COMUNE DI SAN DORLIGO DELLA VALLE

INTERPORTO S.P.A.

<p>DESCRIZIONE</p> <p>APPROFONDIMENTI</p> <p>Lavori di riconfigurazione in ambito logistico/industriale e retro portuale nell'area compresa nello stabilimento Wartsila spa sito nel c.c. di Bagnoli della Rosandra</p>	<p>DATA Dicembre 2019</p>
---	--------------------------------

<p>NOTE:</p> <p>Prot. n. 4628/CTVA</p> <p>Prot. n. 31061/DVA</p>	<table><tr><td data-bbox="1050 1637 1139 1673">SERIE</td><td data-bbox="1225 1637 1385 1673">TAVOLA N°</td></tr><tr><td data-bbox="1070 1816 1114 1868">R</td><td data-bbox="1270 1816 1342 1868">06</td></tr></table>	SERIE	TAVOLA N°	R	06
SERIE	TAVOLA N°				
R	06

Stradario dell'area limitrofa all'Interporto con indicato il percorso tra il varco di uscita e la SS202

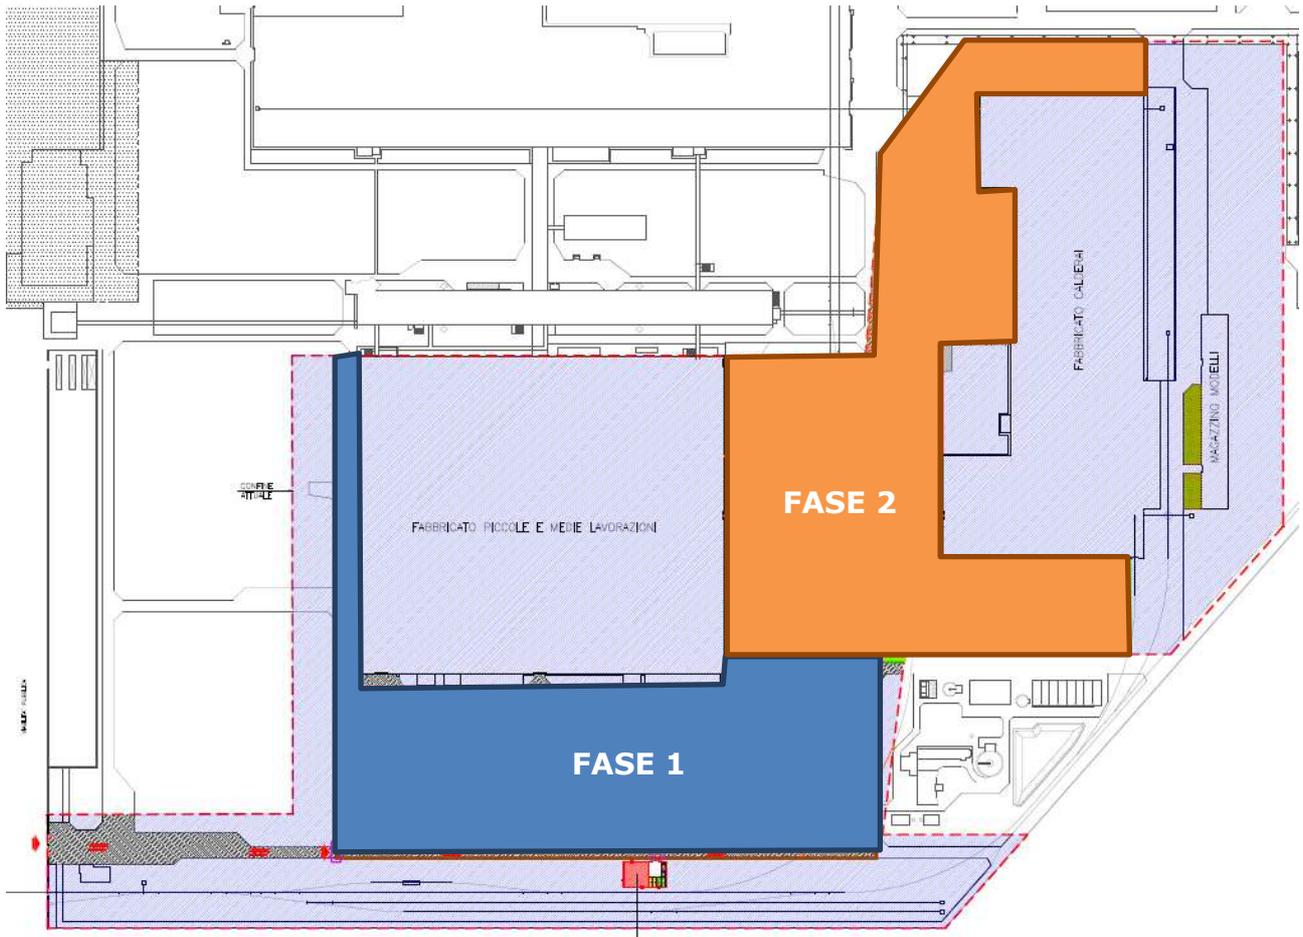
6. Nel quadro progettuale estendere la descrizione in merito alla fase lavori comprensivi delle metodologie, cronoprogramma, caratteristiche dei lavori anche con ulteriori sulla tempistica, e sulle modalità di fornitura alla Rete di trasporto Nazionale. Per quanto riguarda il cantiere nel suo insieme, fornire dati e informazioni con particolare riferimento ai trasporti ed alla logistica di progetto. Descrivere adeguatamente nella Relazione Tecnica e recepire nel SIA l'aspetto delle eventuali aree e piste di cantiere Dovranno essere adeguatamente progettati gli interventi e le misure che si intendono attuare per il ripristino delle aree e piste di cantiere previste al fine di riportare la situazione ante operam. Il proponente deve inoltre integrare la documentazione con i dettagli degli impatti in fase di decostruzione e le iniziative di mitigazione adottate.

Tutte le attività verranno svolte esclusivamente all'interno dell'area ex-Wartsila, con la sola esclusione del transito di autoarticolati per il trasporto del materiale da costruzione o per l'allontanamento del materiale di risulta. Anche in questo caso, grazie alla vicinanza della SS202, che si collega direttamente con l'Autostrada A4, il transito degli autoarticolati non andrà a gravare sulla viabilità locale o ad interferire con i centri abitati.

L'accesso alla Strada Statale, sito a circa 800 metri dal varco di accesso all'Interporto, è garantito dalla presenza della viabilità Località Dolina. Anche in questo caso non vi sarà nessuna interferenza con il centro abitato o altro nucleo urbanizzato, fatto salvo l'ingresso dell'attiguo stabilimento Wartsila – Grandi motori.

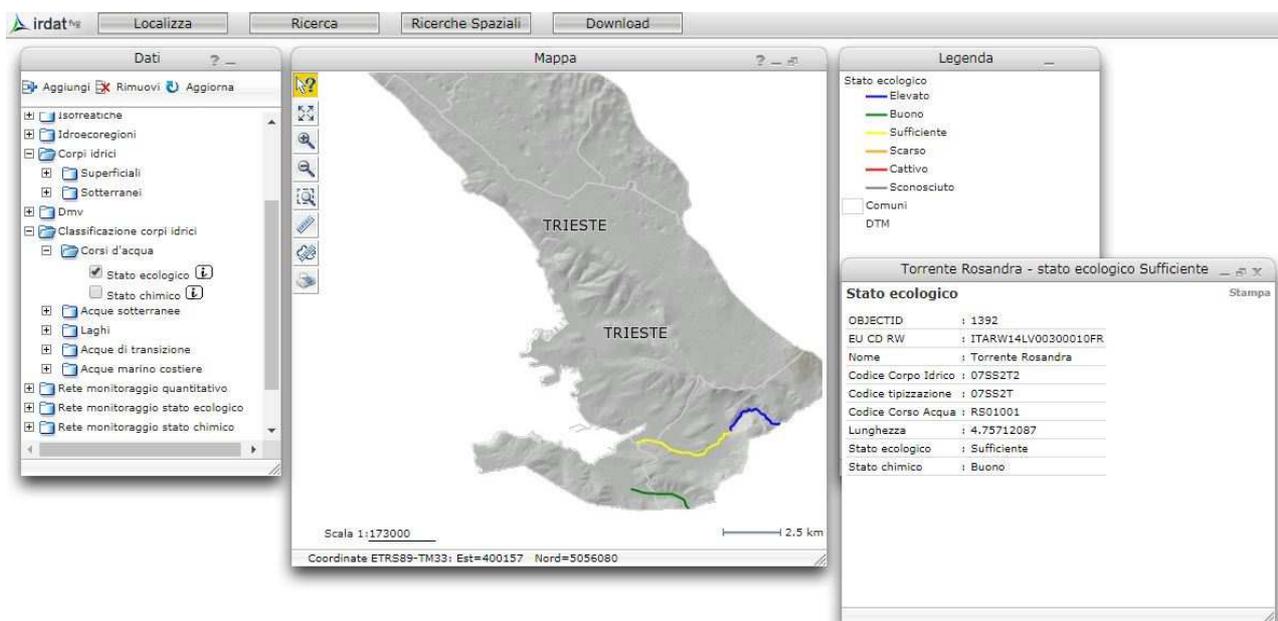
8. Per quanto attiene l'Ambiente idrico acquisire il parere dell'Autorità di Bacino e riscontrare eventuali prescrizioni e/o segnalazioni di vincoli specifici relativamente alla classificazione. Durante l'esecuzione degli scavi, dovranno essere adottate le soluzioni per minimizzare le possibili interferenze con la falda e in caso di sub alveo evitare fenomeni di mescolanza e di sifonamento. La relazione idraulica "trattamento acque meteoriche" deve essere ripresentata, approfondita e migliorata come del resto già richiesto dalla Regione.

Relativamente alla classificazione del Torrente Rosandra, dopo un'analisi effettuata dal sito "irdat" della Regione Friuli Venezia Giulia risulta che il Torrente Rosandra (ITARW14LV00300010FR) sia classificato con uno stato ecologico "sufficiente".
